改善箇所説明図

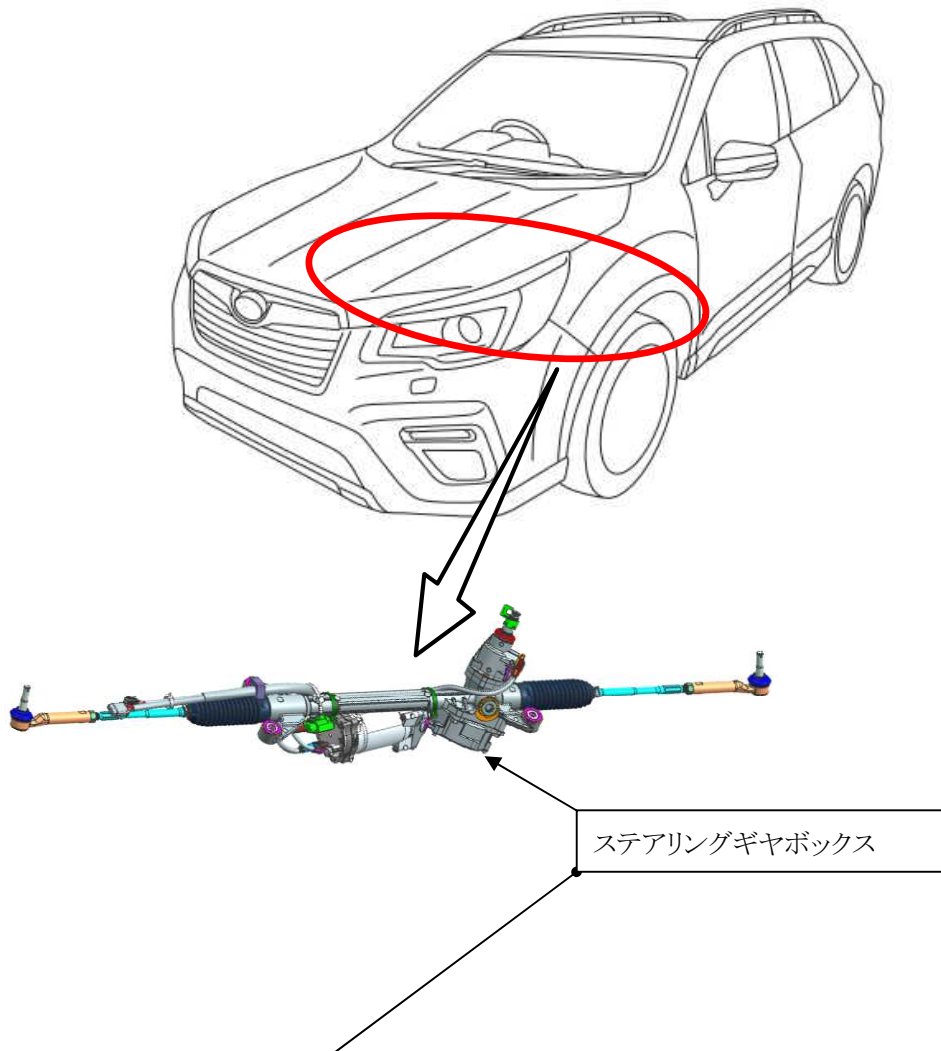
基準不適合発生箇所

電動パワーステアリングにおいて、コントロールユニットの端子部の製造条件が不適切なため、回路が絶縁されずに導通するものがある。そのため、警告灯が点灯するとともにパワーステアリングのアシスト機能が停止し、ステアリングの操作力が増大するおそれがある。

改善内容

全車両、ステアリングギヤボックスの製造番号を確認し、該当するものはステアリングギヤボックスを良品に交換する。

識別

打刻車台番号の1桁目の「上」に黄色ペイントを塗布する。
